# Construction d'une école mixte au hameau de Louilly Plan général

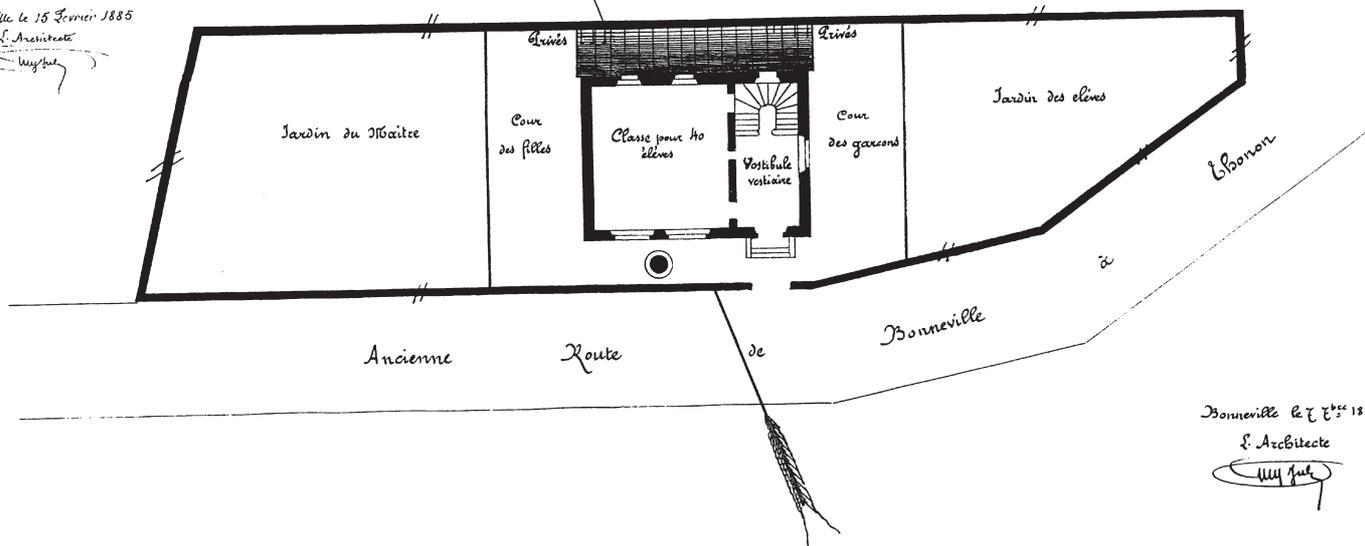
1° Les murs de clôture ont été supprimés, n'étant portés ni au midi ni au nord, et cela d'ailleurs d'après la résulte aucune économie.  
 2° En plaçant le bâtiment dans le sens transversal du terrain, pour éviter la trop grande proximité du mur mitoyen, on obtient le résultat inverse à celui qu'on se propose. En effet, d'abord on n'a plus à craindre le mur mitoyen puisqu'on vient de le supprimer; ensuite la largeur transversale du terrain étant de 19 mètres, celle de la construction de N. 10, il restera un espace libre de 8.60. L'espace actuel étant de 5.60, il y a donc avantage à conserver l'organisation indiquée au présent plan. - Cependant si on insistait sur une autre orientation du bâtiment, il suffirait de l'indiquer, par une annotation au présent plan afin d'éviter le retour du dossier.
